## Propuesta arreglos Skatepark de Peñalolén

Informamos a usted que hemos detectado irregularidades muy graves en la construcción del skatepark , el cual no servirá para la realización de la actividad.

### 1) Ángulos

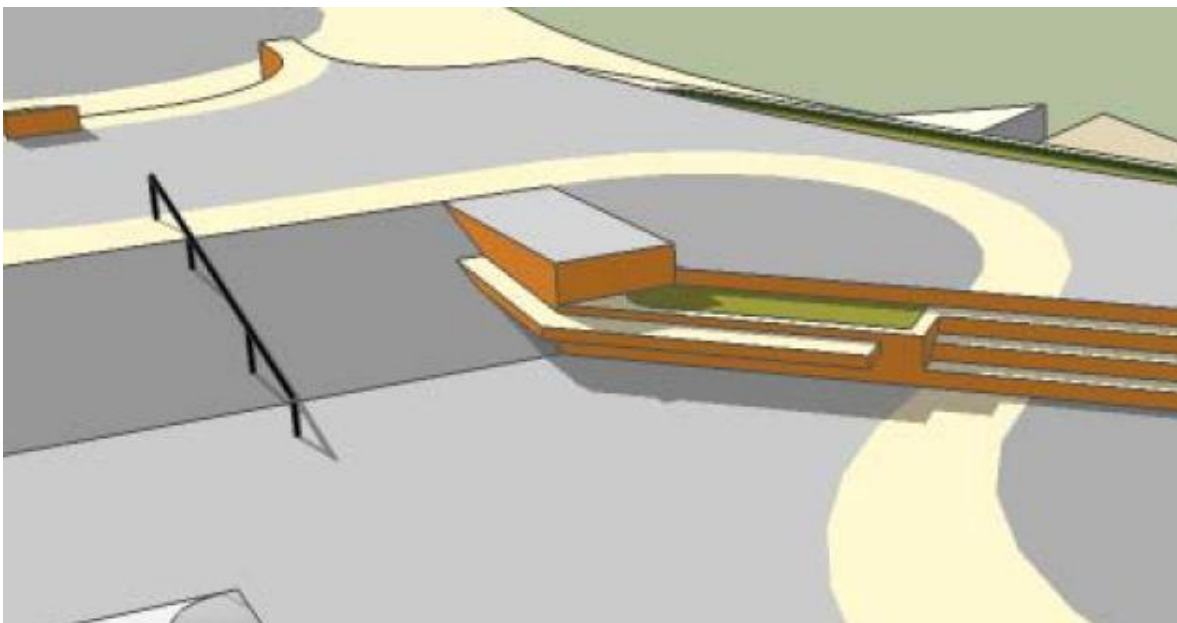
Todos los ángulos metálicos no son los adecuados para la práctica del skateboard, no deben ser de cañería, como los especificados en los planos, deben ser de perfil angular como los de la foto (cajón amarillo parque José Arrieta, perfil necesario Perfil angular doblado 50x50x3mm x 6m

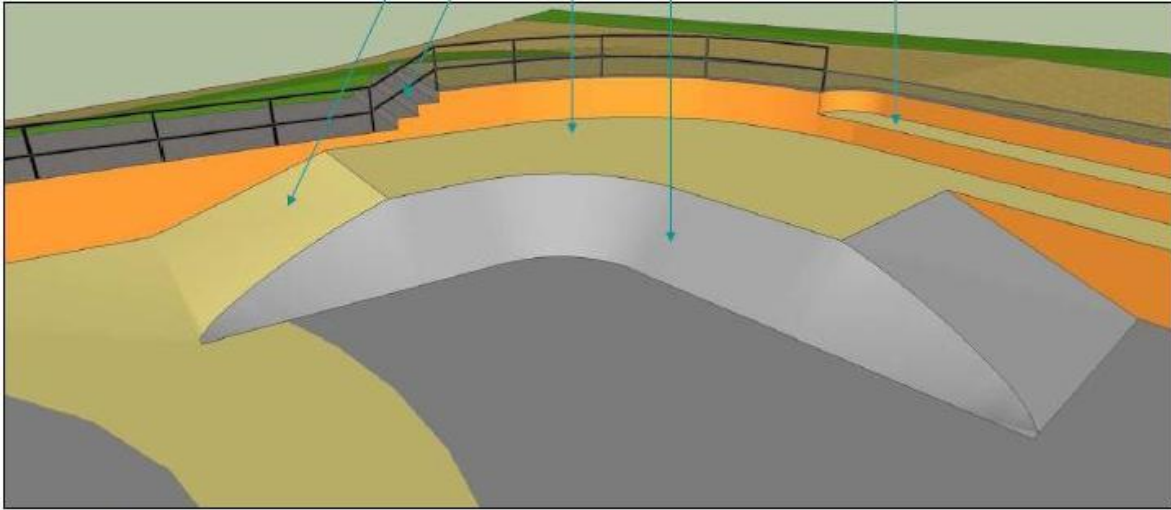
3) Los espacios entre obstáculos son demasiado estrechos como para practicar el deporte.

Espacios reducidos para utilizar los obstáculos de la forma que está pensada, según planos tiene la distancia necesaria entre ellos, pero en terreno no se pueden utilizar.

Espacio de jardinería impiden la utilización de los obstáculos.

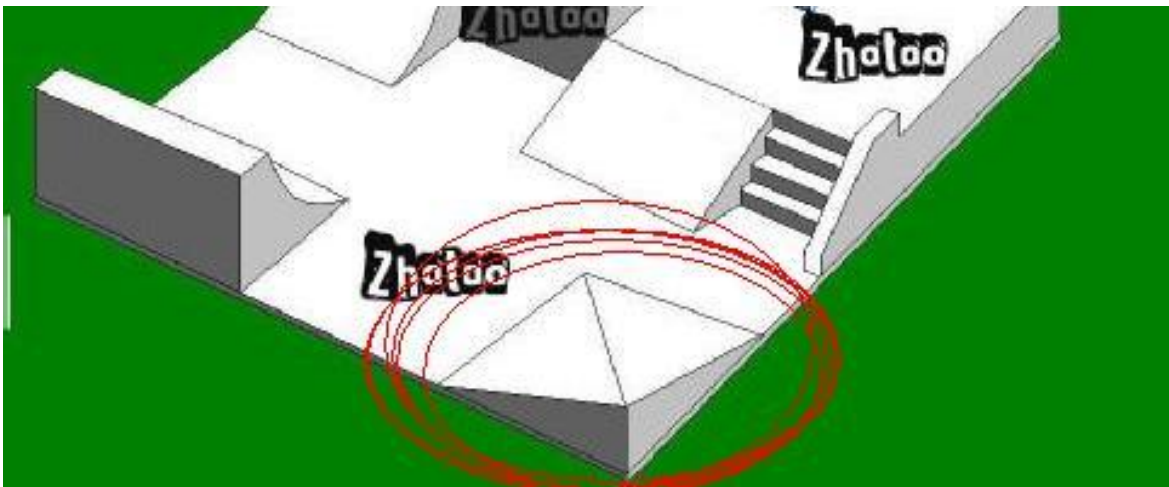
4) Estructura que obstaculiza el espacio de transito sin ninguna finalidad para realizar skateboard.

Esperamos evaluar la utilización de una pirámide, como la marcada en rojo en la siguiente foto.

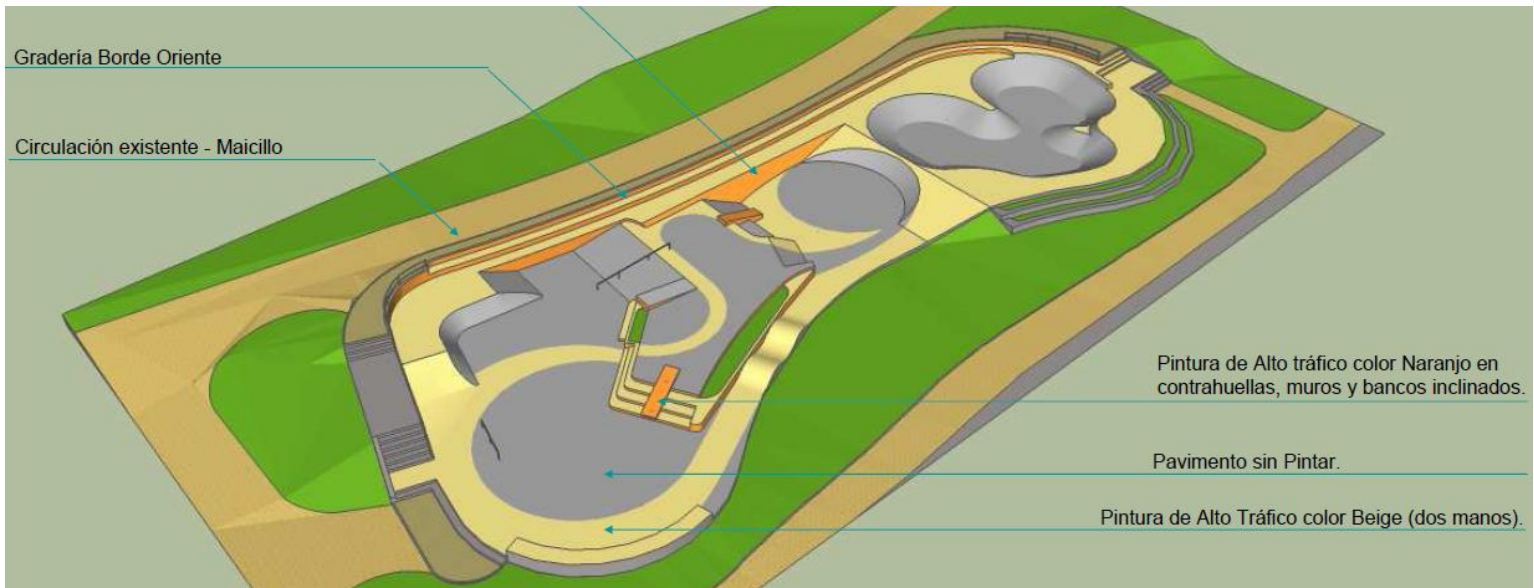
6) Bowl: Transición no tiene las curvaturas necesarias, no se podrá utilizar.

A continuación se muestran las curvaturas necesarias y la terminación metálica de su borde superior.
